ÚZEMNÍ PLÁN MĚSTA BRNA

Textová část Odůvodnění

Kapitola 18 Rozhodnutí o námitkách (včetně odůvodnění)

Svazek Nb9 *(s osobními údaji)*

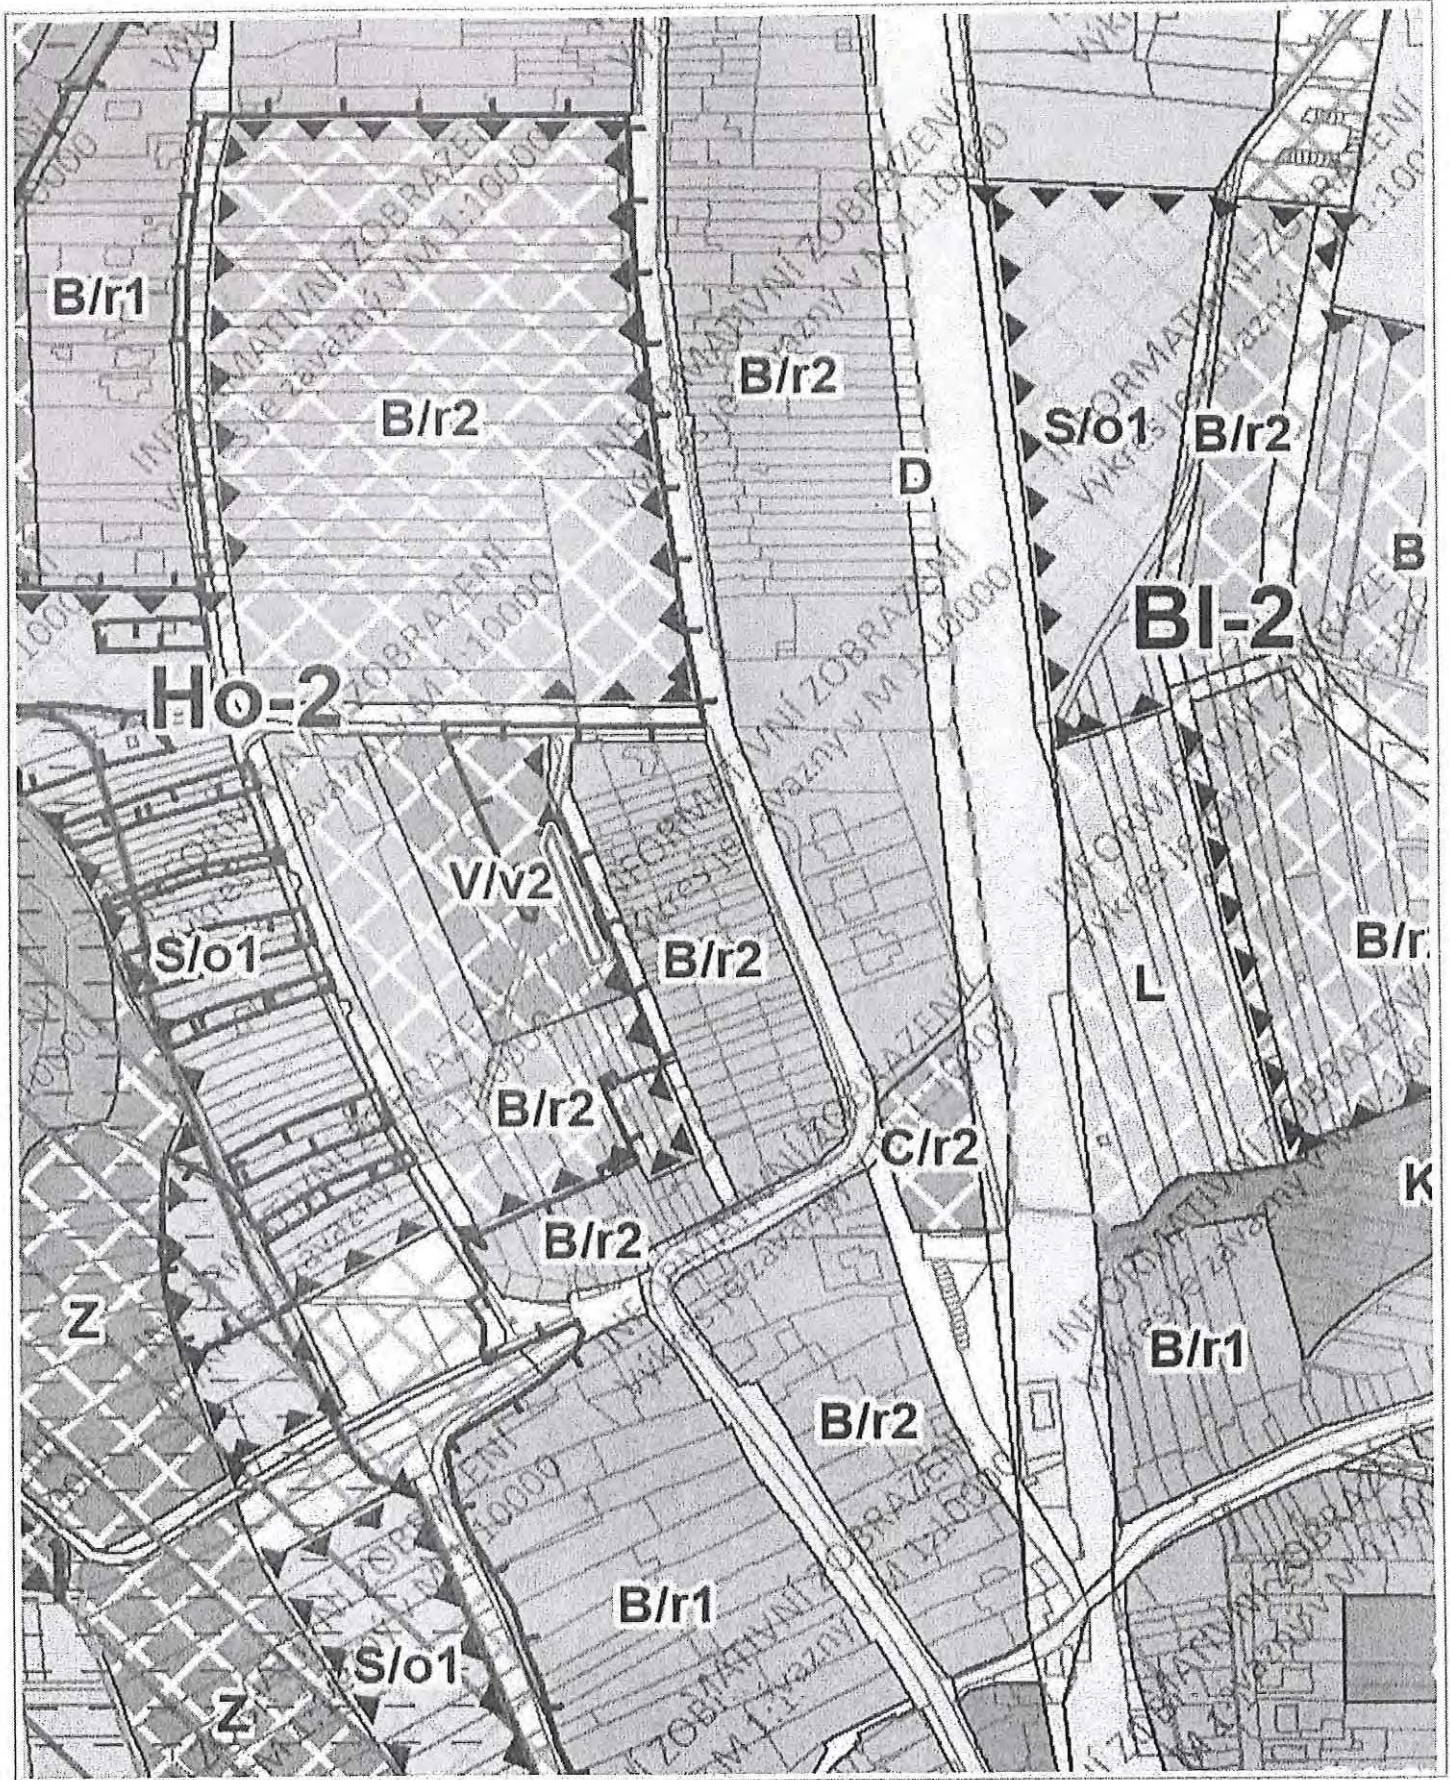
V připravovaném územním plánu města Brna jsou výše uvedené pozemky (parcely. č. 438/5 a 438/6, katastrální území Holásky) **nově zařazeny jako plochy veřejné obslužnosti (viz příloha č. 2). S tímto zařazením nesouhlasím a žádám o zachování ploch, jako ploch bydlení (platné v současné době, viz příloha č. 4).**

Již jsem učinila kroky k budoucí výstavbě rodinného domu na těchto pozemcích.

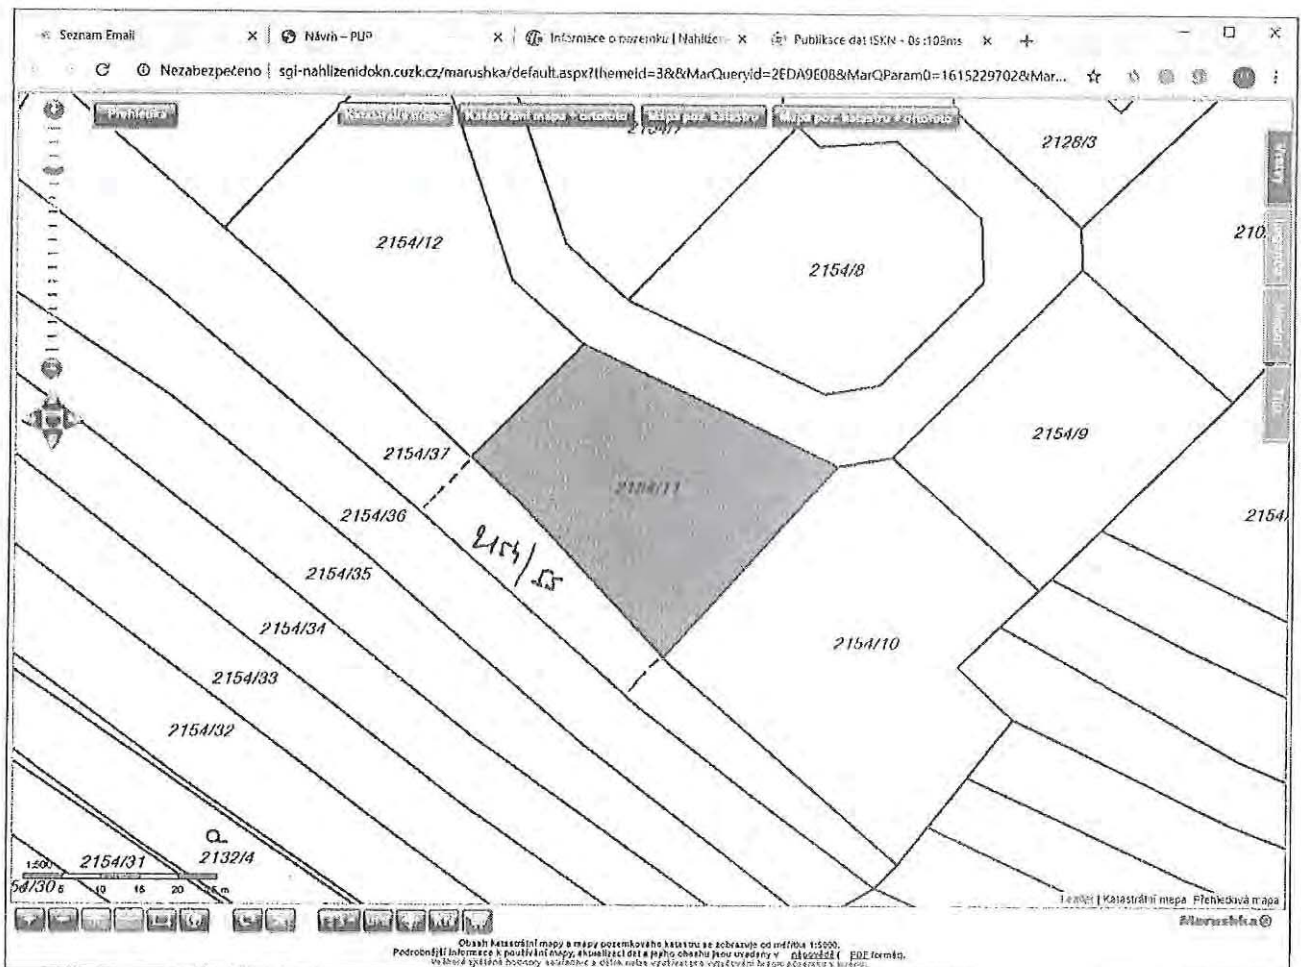
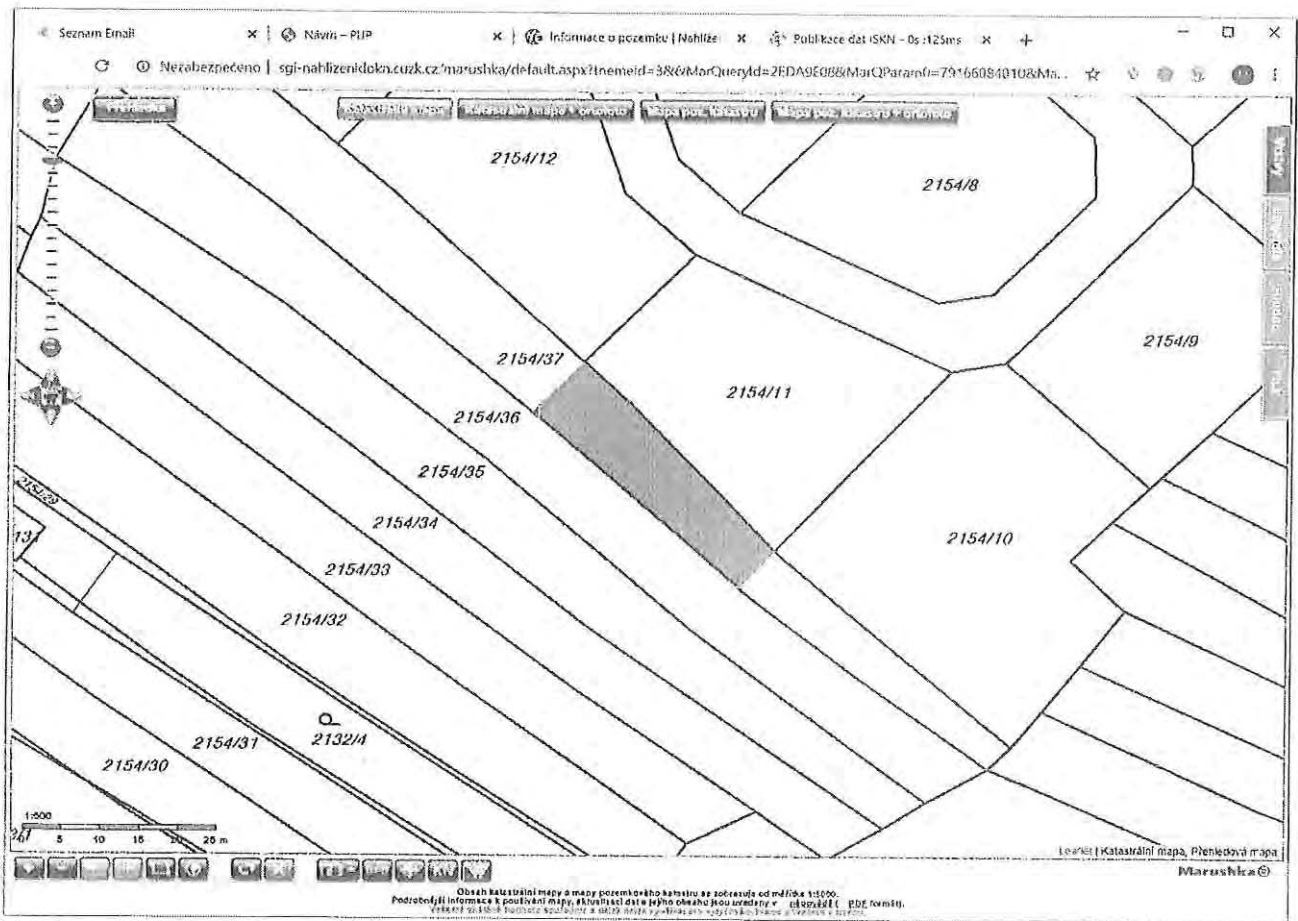
Požadujeme, aby oba naše pozemky byly součástí plochy bydlení B/r2, protože spolu souvisí a chceme tam vysadit ovocné stromy a využívat pozemek jako zahradu k rodinnému domu.

Chceme oba dva pozemky společně oplotit, což plocha městské zeleně neumožňuje.

Námítka číslo 1 (zákres)

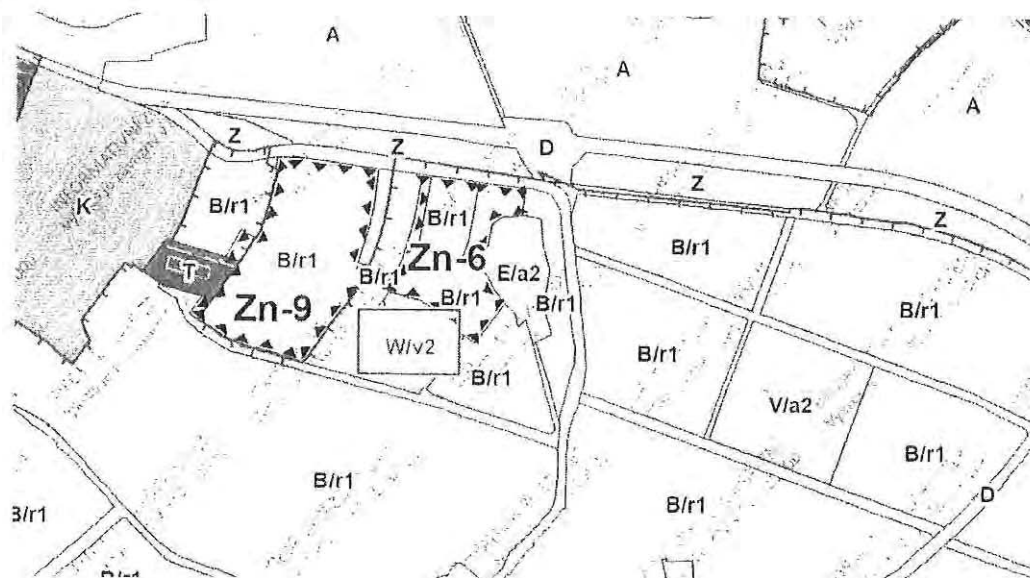
Jsem majitel pozemku a žádám ho změnit na plochu smíšenou obytnou.
V současné době zde mám vystavěn polyfunkční objekt (výroba a bydlení).
Do budoucna počítám s přistavěním zdravotní ordinace a několika bytů na hranici
pozemku s ulicí Klobouček.
Děkuji

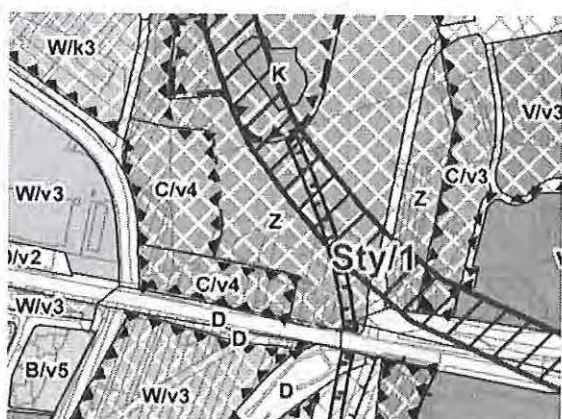
Podle návrhu územního plánu:

- pozemky se nacházejí v ploše C/v4, jak je patrné z výřezu návrhu územního plánu:

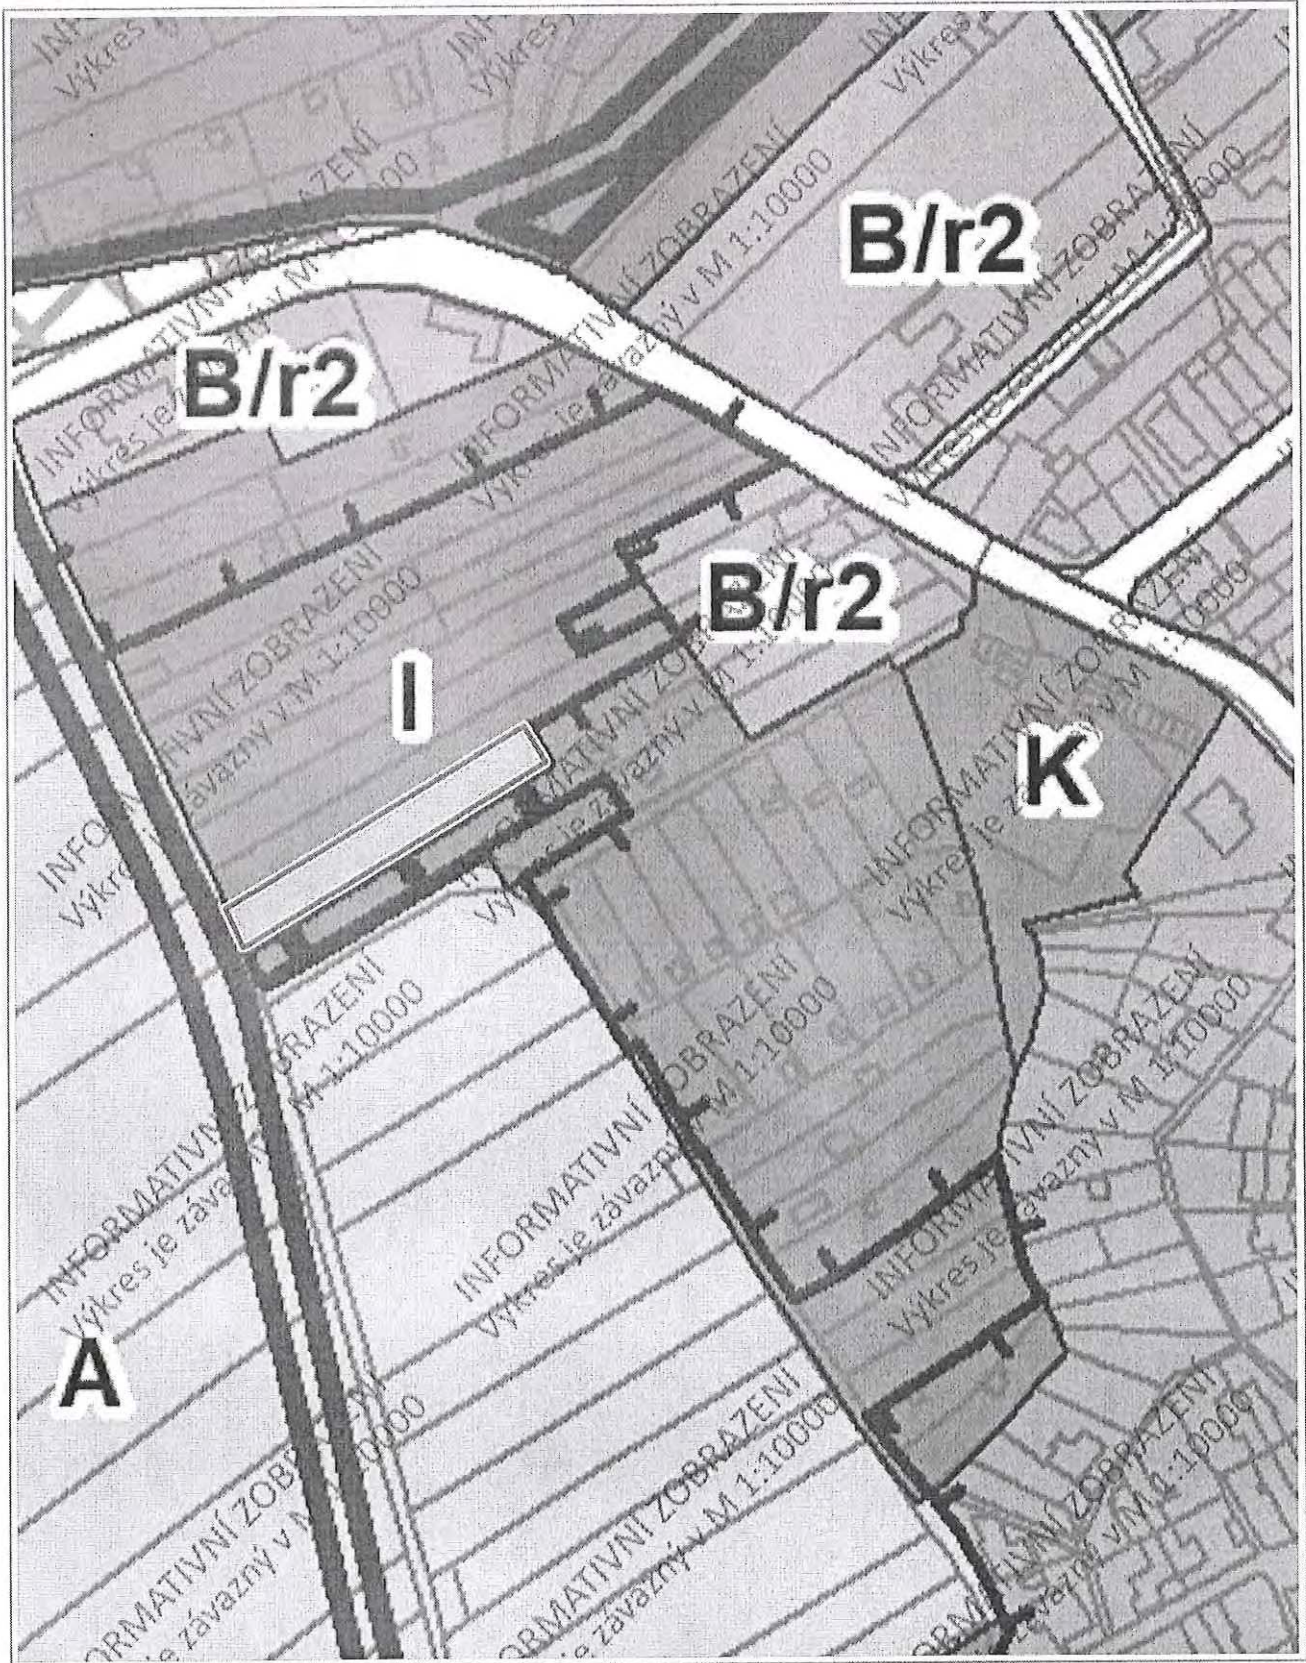
V návrhu územního plánu pro k.ú. Medlánky je pod označením O6 vyznačena rezerva pro silnici vedoucí z Technoparku až ke křížku na ul. Turistická. Tato silnice by měla vést kolem zahrádkářské oblasti označené písmenem I. Proto navrhuji změnu, aby část pozemku parcely č. 954/2 kat. úz. Medlánky 611743 v hloubce cca 30m od cesty (p.č. 938/4) byla změněna z plochy zahrádek na plochu bydlení. Chtěl bych tuto část pozemku využít ke stavbě rodinného domku. S tímto návrhem jsem seznámil oba vlastníky sousedních pozemků p.č. 953/1 a 955/2.

Schéma areálu Brno – Zábřovice, Cejl 12

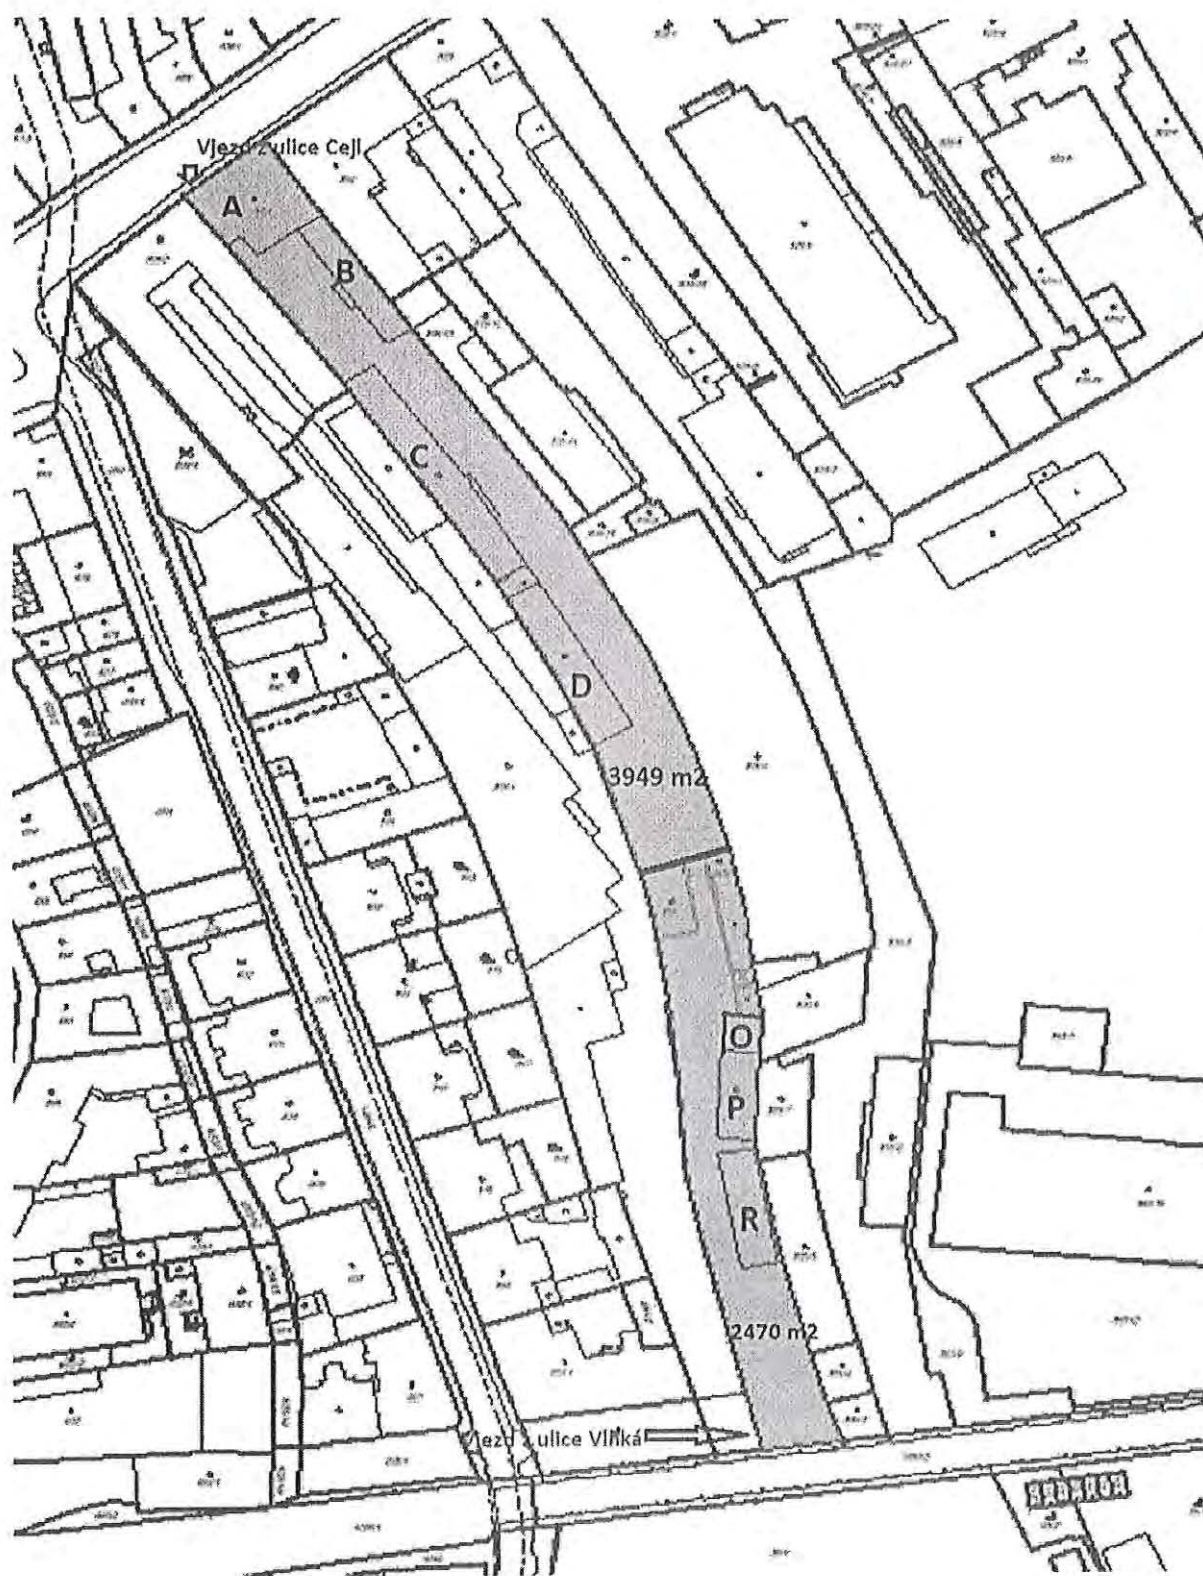
Podle Hlavního výkresu připraví trasa nové městské třídy státní podnik o přibližně dvě třetiny pozemku, tři budovy skladů O, P, R a pravděpodobně i budovu D, kde je technologické centrum zkoušení nábytku.

Podle Hlavního výkresu a O.4 Silniční doprava usuzuji, že se jedná i o rozšíření ulice Cejl. To však představuje zbourání hlavní budovy a likvidaci státního podniku.
